Meje 20.02.2026 nr 7.1-7/26/2499-2

Arvestades riigitee 15 trassi korrigeerimisega, teeme ettepaneku taotletava karjääri idaosa 30 m ulatuses vähendada. Sellega oleks tagatud nii maavara kaevandamine kui ka riigitee 15 uuenev trassikoridor.

Punasega on märgitus 30 m vähendatav osa mäeeraldisest.

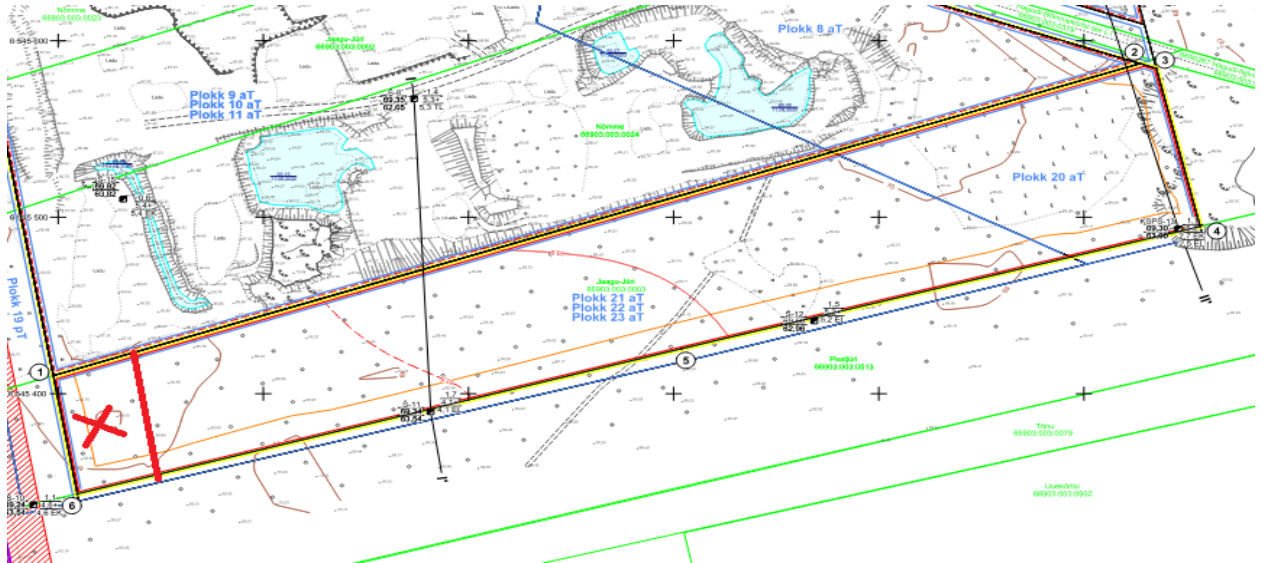
Selle muudatusega on Transpordiameti hinnangul võimalik Hagudi III karjääri alal tagada mõlemad riigi huvid: nii maavara kaevandamine kui ka riigitee 15 uue teelõigu ehitamine.

Palume esitada korrigeeritud kaevandamise loa taotlus Transpordiametile kooskõlastamiseks.
